OCENA TECHNICZNA

dotycząca projektu budowlanego i wykonawczego
branży konstrukcyjnej dla inwestycji „Przebudowa
budynku przy ul. Rybnej 28 w
Dzielnicy Praga Południe m.st. Warszawy”

II. UWAGI DO PROJEKTU [11]

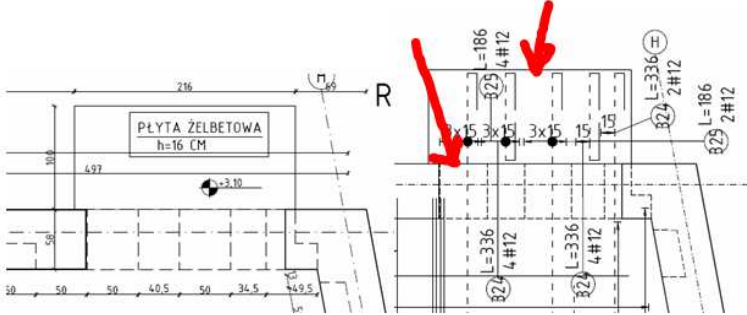
PWK-01 Rzut funda- mentów	7. Nie odniesiono się do wykonania fundamentu w rejonie istniejących schodów. Wymagane jest uzupełnienie rysunku. 8. Uwaga do rysunku nr. 10. Strefy nadprożowe w ścianach murowanych dozbrajać prętami #8. Opis wymaga detalu z rozmieszczeniem zbrojenia.
PWK-02 Rzut stropu nad piwnicą	1. Na rysunku nie zaznaczono elementów nośnych do wyburzenia (ściana podłużna i ściany poprzeczne). Elementy do wyburzenia zaznaczone są na rysunkach zabezpieczenia istniejącej konstrukcji. Nie podano miejsc przenikania się tymczasowej konstrukcji zabezpieczającej przez nowo projektowane elementy żelbetowe. Informacja o wyburzeniach jest niezbędna z punktu widzenia wykonawstwa i powinna zostać zamieszczona np. w formie schematu w mniejszej skali. Rysunek należy uzupełnić o lokalizację miejsc przenikania się tymczasowej konstrukcji zabezpieczającej z projektowanymi elementami żelbetowymi. Należy przedstawić odpowiednie detale ze sposobem ich oddylatowania, a po wykonaniu przebudowy zabetonowania otworów w stropie. 2. Nie pokazano geometrii przekrojów co powinno mieć miejsce na rysunku szalunkowym. Zaleca się ich wprowadzenie. 3. Filary na skrzyżowaniu osi A/2 i H/2 rozcinają istniejącą ścianę. Niewskazane jest wykonanie filarków z uwagi na możliwości powstania uszkodzeń w budynkach sąsiednich znajdującym się w ostrej granicy (brak rozpoznania ich konstrukcji). Zaleca się rozważenie przeprojektowania detali. 4. Podobnie ścianę istniejącą rozcina projektowana równoległa do osi A ściana żelbetowa osie A/1, A/3. Należy się odnieść do oddziaływania takiego rozcięcia na bezpieczeństwo budynku podczas wykonywanej przebudowy i rozważenie przeprojektowania detali.

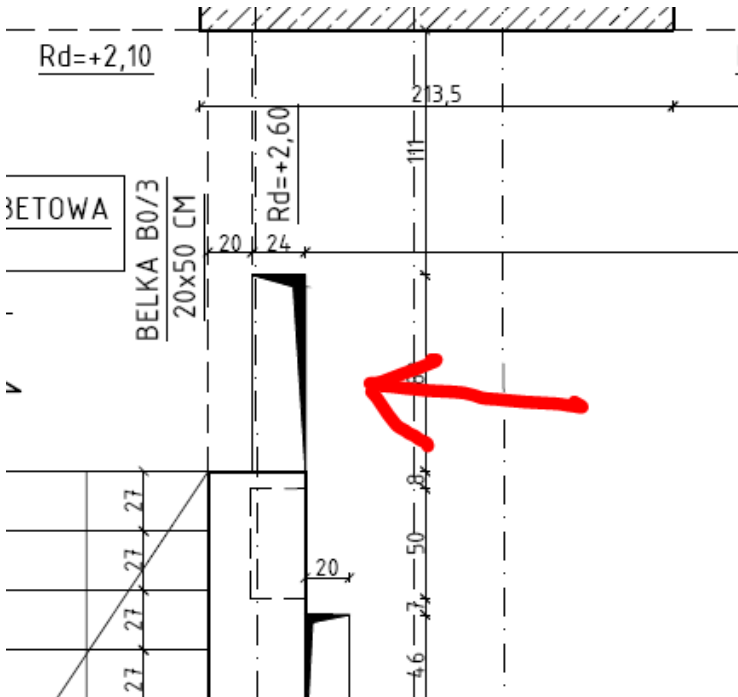
PWK-02 Rzut stropu nad piwnicą	6. Uwagi do rysunków nr 7,8,9,10 wymagają detali. Niezbędne jest uzupełnienie rysunku. 7. Brak kreskowania ścian istniejących z pokazaniem miejsc wzmocnień. Rysunek jest mało czytelny. Wymagane jest uzupełnienie rysunku. 8. Brak informacji o sposobie kształtowania przerw technologicznych w płytach stropowych (zamek, siatki). Szerzej o tym w podsumowaniu. Wymagane jest uzupełnienie rysunku o szczegółowy opis i detale przerw technologicznych.
PWK-03 Rzut stropu nad parterem	Uwagi jak dla PWK-02 Dodatkowo: 1. Podcięcie ściany murowanej, podokiennej na całej grubości. W projekcie nie skoordynowano zbrojenia górnego z lokalizacją drzwi balkonowych. Rozwiązanie jest skomplikowane wykonawczo – wymagające zabezpieczenia stateczności podciętych ścian podokiennych. Brak opisu technologii wykonania. Należy podać opis technologii wykonania płyty balkonowej z odniesieniem do stateczności ścian podokiennych oraz dostosować detale wykonania płyty balkonowej do projektu architektury.

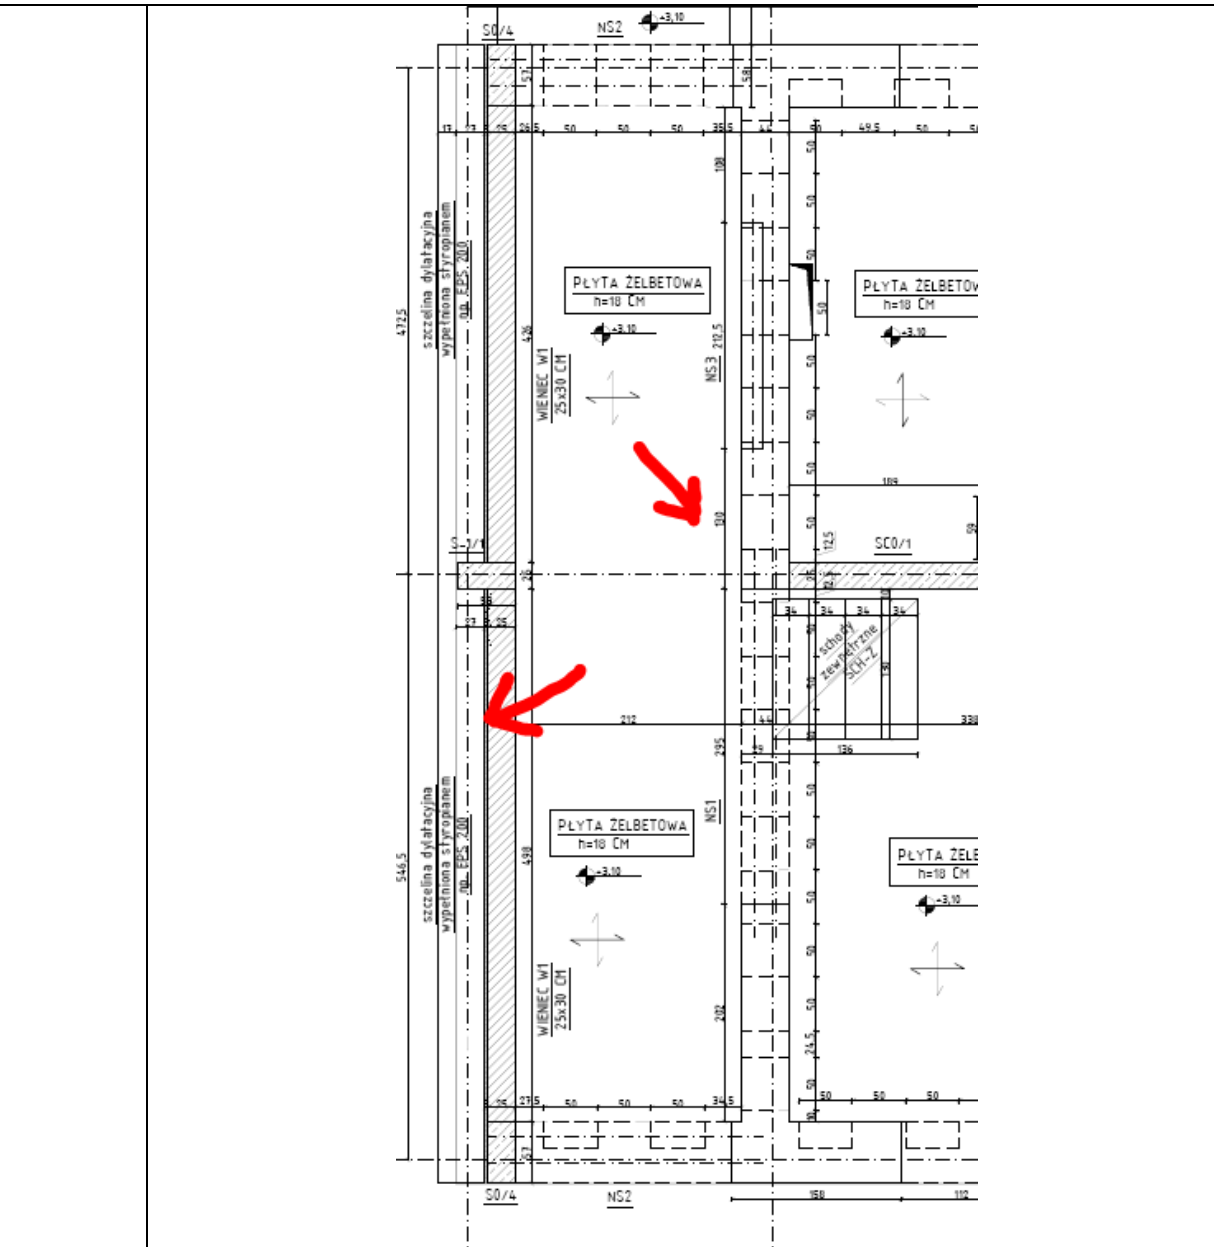
PWK-03 Rzut stropu nad parterem	2. Część ściany murowanej przy klatce schodowej jest wycięta. W trakcie realizacji może wystąpić problem ze wspornikowo osadzonymi stopniami. Niezbędny jest dokładny detal rozwiązania tej kwestii.  3. Wskazana ściana (strzałka po prawej) jest obustronnie podcięta przez gniazda do oparcia płyty. Dodatkowo wprowadzono dylatację ściany w osi A (strzałka po lewej). Należy przedstawić technologię wykonania prac zapewniającą bezpieczeństwo budynku (stateczność ściany obciążonej wyższymi kondygnacjami) lub zmienić rozwiązanie oparcia stropu na tej ścianie. Wskazane jest podanie etapowania realizacji stropu i kolejności podcinania ściany. Należy określić sposób zapewnienia stateczności ściany w osi A. (rys. na następnej stronie)
---	--

PWK-06

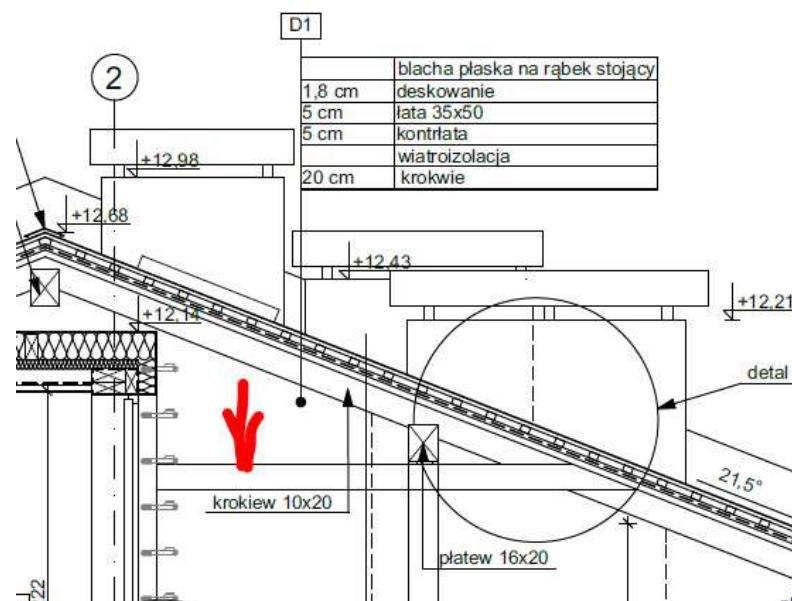
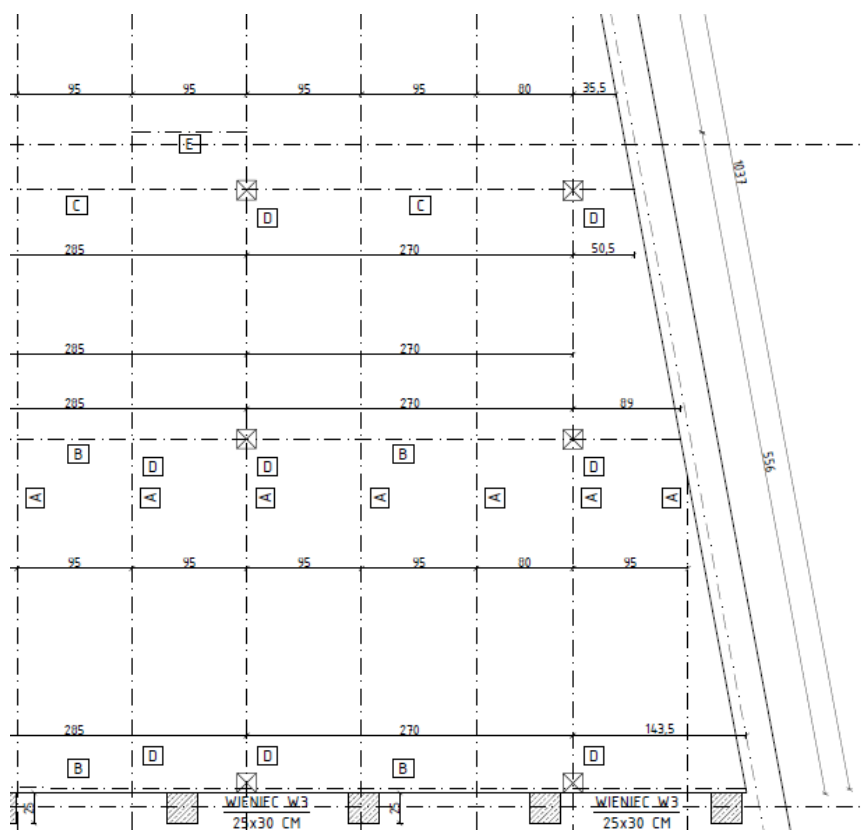
1. Brak ogólnych detali połączeń i oparć elementów drewnianych więźby dachowej. Więźba dachowa została zaprojektowana z dużą dowolnością dla wykonawcy. Wskazane jest pokazanie detali wyjaśniających kluczowe połączenia elementów z wykorzystaniem systemowych lub indywidualnych łączników.

2. W dokumentacji architektonicznej kleszcze w więźbie dachowej występują.

Co jest powodem rezygnacji z kleszczy?

3. W konstrukcji nie zagęszczono rozstawu krokwi przy sąsiednim wyższym budynku sąsiednim (worki śnieżne).

Czy worki śnieżne zostały uwzględnione w wymiarowaniu krokwi i płatew?

4. Trzpienie w ścianie kolankowej są skomplikowane do wykonania bez uszkodzenia tej ściany.

Do połączeń odnosi się pobieżnie punkt 8 uwag. Opis w nim zawarty jest nie wystarczający.

Detale należy uzupełnić.

Należy podać technologię wykonania i przeanalizować obliczeniowo konieczność stosowania trzpieni (słupków) w tak gęstym rozstawie.

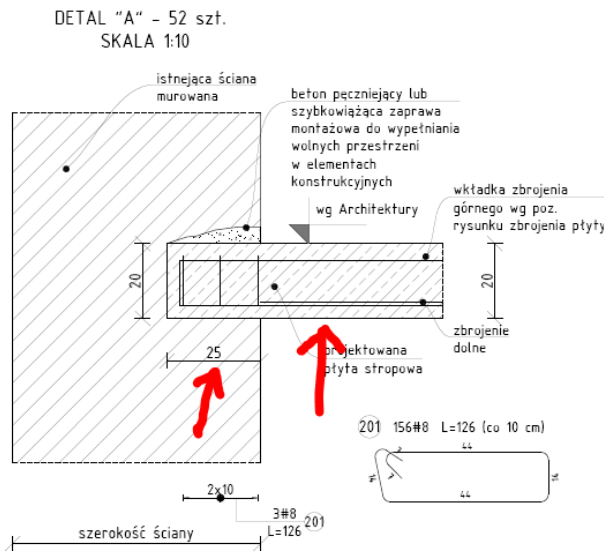
NUMER RYSUNKU	UWAGI:
PWK-07 Zbrojenie fundamentu	1. Projektowane do pozostawienia ściany konstrukcyjne planuje się wzmocnić przez podbicie ich fundamentów na całą grubość ściany. Zastosowano podział co 3 sekcje podbicia do wykonania w jednym czasie. Typowo stosuje się podział co 5 sekcji. Pozwala to ograniczyć naprężenia pod ścianą. Należy rozważyć zwiększenie ilości sekcji. 2. Wg projektu gniazda oparcia dla płyty przejazdowej należy wykonać na głębokość 25cm w rozstawie osiowym 100cm. Długość i głębokość gniazda można by przedstawić w formie długości przedwojennej cegły tj. 1 cegła 27cm. Należałoby wyspecyfikować kolejność wykonywania podcięć tak, aby nie osłabiać przekroju ściany w sposób niekontrolowany. 3. Płyta fundamentowa zbrojona jest krzyżowo prętami o długości dochodzącej do 12mb. Jest to typowa długość handlowa pręta. W sytuacji przebudowy zaleca się ograniczenie tej wartości do 6mb. 4. W podbiciach ścian istniejących należy wprowadzić wiercone otwory odpowietrzające $\phi 30\text{mm}$ co 30cm, zamiast betonu lub pęcznejacej zaprawy. Wymagane jest uzupełnienie rysunku.

PWK-08

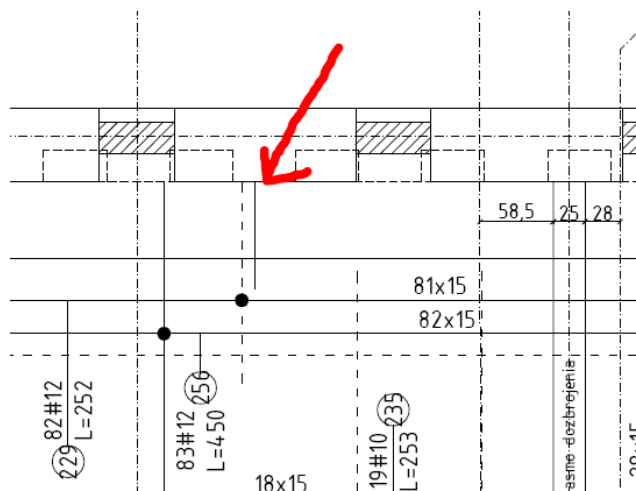
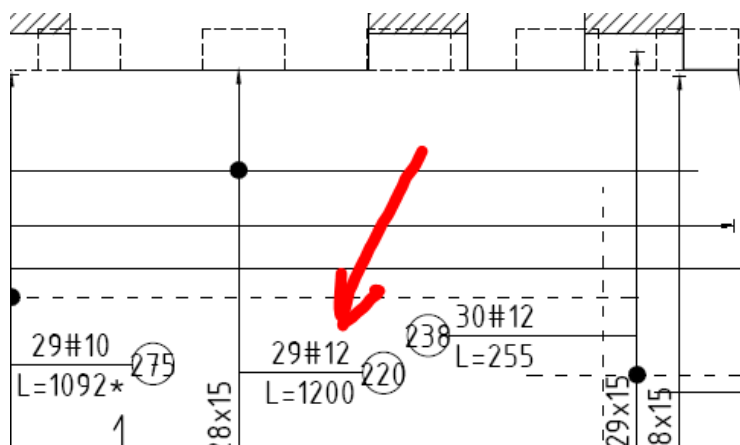
PWK-08 Zbrojenie stopu nad piwnicą	1. Wg projektu gniazda dla oparcia płyty stropowej należy wykonać na głębokość 25cm, szerokości 50cm w rozstawie osiowym 100cm. Należałoby wyspecyfikować kolejność wykonywania podcięć tak, aby nie osłabiać przekroju ściany w sposób niekontrolowany. Wskazane jest odniesienie się do wykorzystania gniazd po starych belkach stropowych. Długość i głębokość gniazda można by przedstawić w formie długości przedwojennej cegły tj. 1 cegła 27cm. Na detalu opisującym gniazda wskazane jest przedstawienie wieńca obwodowego w płycie. W stropie są wprowadzane pręty, lecz dodatkowa informacja o zbrojeniu obwodowym dołem i górze łączonym z przesunięciem na zakłady, wraz z uciąganiem w narożach wiele by wyjaśniła. Brak jest opisu konkretnych prętów osadzonych w gnieździe. Rozkład prętów jedynie na rzucie może być mylący dla wykonawcy. Należy uzupełnić rysunek.  DETAL "A" - 52 szt. SKALA 1:10 istniejąca ściana murowana beton pęczniący lub szybkowiążąca zaprawa montażowa do wypełniania wolnych przestrzeni w elementach konstrukcyjnych wg Architektury wkładka zbrojenia górnego wg poz. rysunku zbrojenia płyty zbrojenie dolne projektowana płyta stropowa 201 156#8 L=126 (co 10 cm) 3#8 201 L=126 szerokość ściany 25 20 2x10

Wątpliwości budzi sposób oparcia płyty stropowej na ścianie, dlatego zweryfikowano nośność na ścinanie płyty opartej na ścianie istniejącej. Dla przekroju $b \times h = 50 \times 20 \text{ cm}$ i $d = 16 \text{ cm}$, dla betonu C25/30 bez uwzględnienia zbrojenia rozciąganego otrzymano wartość $V_{Rd,c} = 39,5 \text{ kN}$. Jest to wartość większa, aniżeli maksymalna wartość reakcji przypadającej na półmetrowy odcinek płyty wg obliczeń otrzymanych od projektanta (do 30kN). Obliczenia załączono w załączniku nr1.

2. Płyta stropowa zbrojona jest krzyżowo prętami o długości dochodzącej do 12mb. Jest to typowa długość handlowa pręta.

W sytuacji przebudowy zaleca się ograniczenie tej wartości do 6mb.

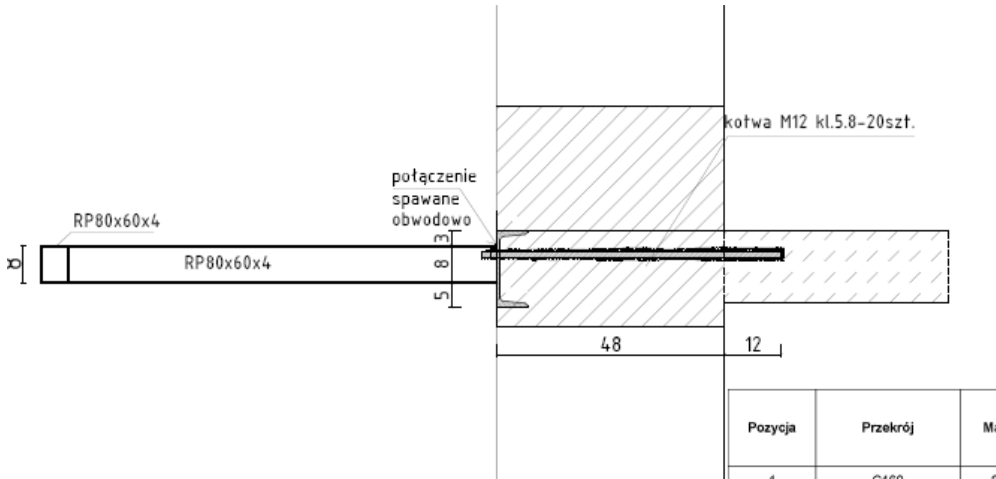
PWK-20 Nadproże NS2	Uwagi jak dla PWK-19
PWK-21 Nadproże NS3	Uwagi jak dla PWK-19. Dodatkowo wątpliwości budzi sposób wypełnienia cegłą przestrzeni pomiędzy belką stropową, a ścianą.
PWK-22 Schody	1. Nie odniesiono się do stateczności schodów betonowych w piwnicy. Przy przyjętym rozwiązaniu ich podbicia w trakcie wykonywania przebudowy schody stracą oparcie. Należy uszczegółowić podane rozwiązanie o sposób zapewnienia ich stateczności, lub należy je przeprojektować. 
PWK-23 Schemat kształtowania zbrojenia	Brak uwag

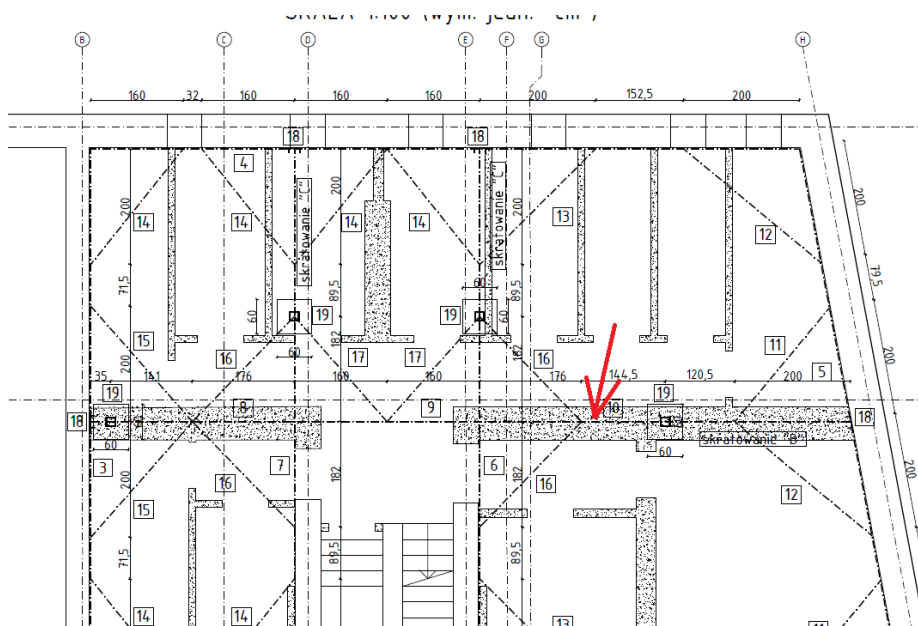
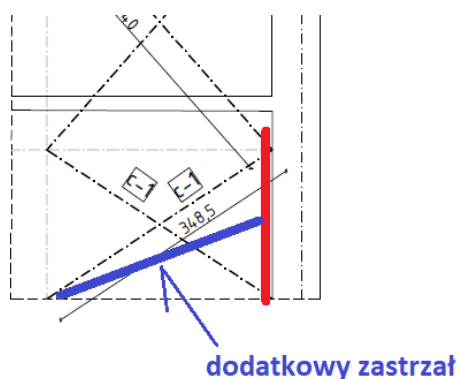
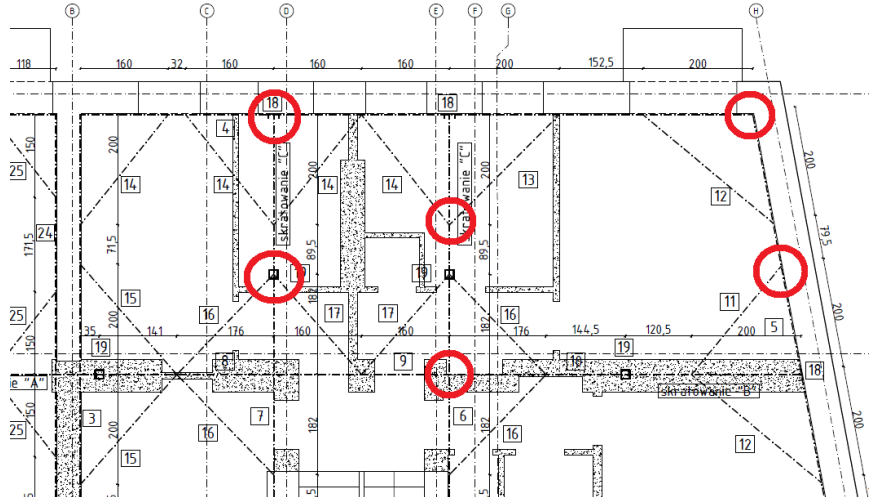
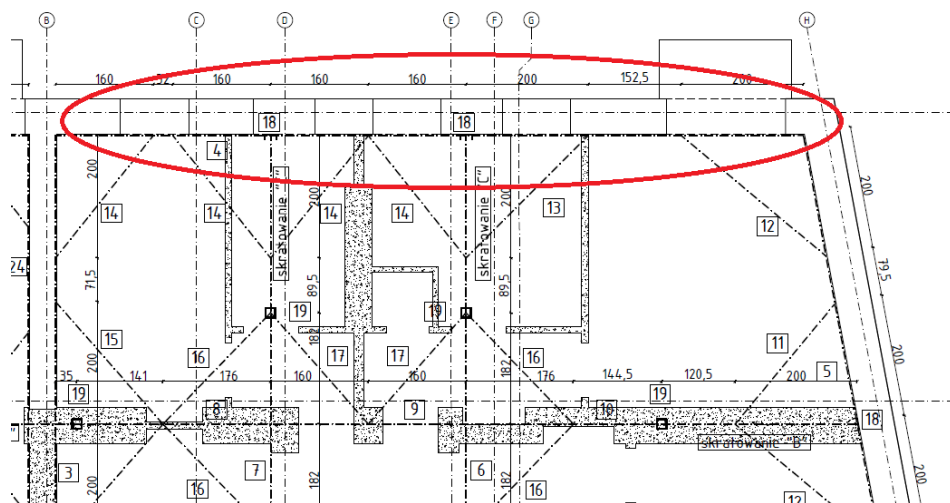
PWK-24 Schody	1. Zadaszenie wykonano z materiałów lekkich (obudowa z blachy na płycie OSB z ociepleniem). Zastosowano jedną kotwę przy krawędzi nadproża. Nie określono materiału, z którego wykonane jest nadproże. Kreskowanie wskazuje na mur. Miejsce należy zinwentaryzować. Pojedyncza kotwa nie ma możliwości przeniesienia oddziaływań od ssania wiatru. Należy przeprojektować kotwienie zadaszenia do ściany istniejącej. 
PZ-01 do PZ-06 Schemat zabezpieczenia istniejącej konstrukcji (rysunki zrewidowane)	1. Nie odniesiono się do zabezpieczenia schodów istniejących do pozostawienia. Wskazane jest tymczasowe podparcie ze względu na podcinanie/bruzdowanie ścian. Należy uzupełnić rysunki. 2. Zabezpieczenie istniejących ścian nie wymaga ochrony antykorozyjnej. Na zrewidowanych 2018-08-10 rysunkach jest zapis, że ochrona antykorozyjna i p.poż. jest wymagana. W odpowiedzi na zapytanie Wykonawcy Projektanci konstrukcji stwierdzają, że taka ochrona wymagana jednak nie jest. Za podstawę do realizacji należy uznać rysunek, zatem należy go ponownie zrewidować i usunąć uwagę o zabezpieczeniu konstrukcji tymczasowej.

3. Rozwiązanie z elementami tymczasowego wzmocnienia przechodzącymi przez ślad ścian wyburzanych jest skomplikowane wykonawczo.

4. Wskazana jest poprawa stateczności ściany piwnicy w osi 1, poprzez zastosowanie dodatkowego stalowego oczepu i zastrzału w skratowaniach „C” wg szkicu.

5. Brak detali połączeń elementów stalowych konstrukcji wsporczej, wraz z doborem spoin.

6. Elementy konstrukcji wsporczej kolidują z projektowaną konstrukcją budynku.

7. W ścianach budynku występują otwory okienne.

Należy je przesunąć poza obrys ścian istniejących, zgodnie z korespondencją pomiędzy Wykonawcą, a Projektantem.

Należy je uzupełnić.

Należy usunąć kolizję, lub podać rozwiązanie techniczne realizacji elementu z kolizją.

Doprecyzowania wymaga zasada kotwienia kształtowników stalowych do ścian istniejących.

Z3. Nośność pasma płytowego na ścinanie

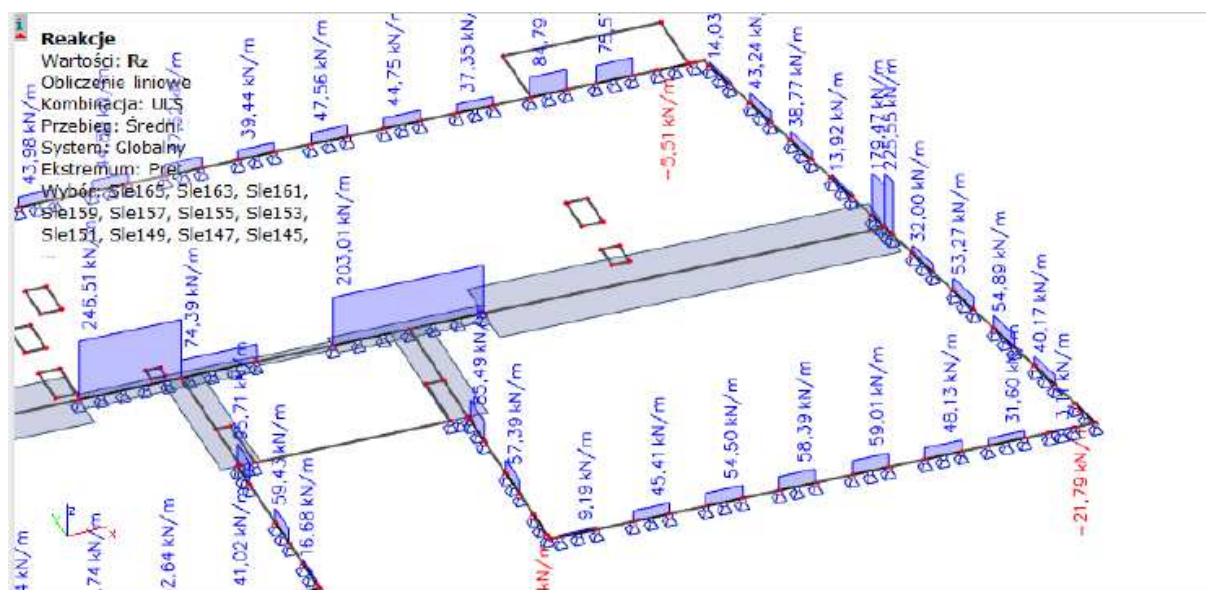
Wartości są mniejsze od średniej reakcji w miejscu oparcia płyty na ścianie.

Tj. $59,01 \text{ kN/m} \cdot 0,50 \text{ m} = 29,76 \text{ kN} < 34,65 \text{ kN}$ wg obliczeń sprawdzających
